ORD. N° : 782  
ANT. : ETAPAMIENTO DE PROYECTO DE PAVIMENTACIÓN LOTES 5 Y 6, MASTERPLAN LA PORTADA, ANTOFAGASTA.  
MAT. : ENVÍA OBSERVACIONES A ETAPAMIENTO DE PROYECTO DE PAVIMENTACIÓN LOTES 5 Y 6, MASTERPLAN LA PORTADA, ANTOFAGASTA.  
ADJ. : No Hay

Antofagasta, 08 abril 2025

**A : GERARDO MARAGAÑO GARCÍA  
INGENIERO CIVIL**  
**DE : ROBINSON ESPEJO CHEPILLO  
JEFE (S) DEPARTAMENTO TÉCNICO DE CONSTRUCCIONES Y  
URBANIZACIÓN.**

Figura N°3: Solera recortada.

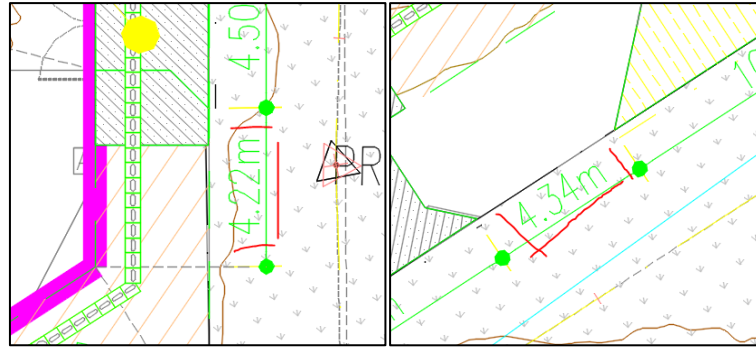
- 2.2.1. El final de proyecto de la Etapa 1 por Floreal Recabarren debiera considerar un cul de sac para el retorno de vehículos en tanto se ejecuta la etapa 2.
- 2.2.2. Para corte 2-2, indicar el CBR de la base y sub-base granular.
- 2.2.3. La longitud mínima en caso de cortar alguna solera, será de 50 cm, no aceptándose soleras de menor longitud, por lo que deberá ajustar las soleras en aquellos casos. (Ver Figura N°3)
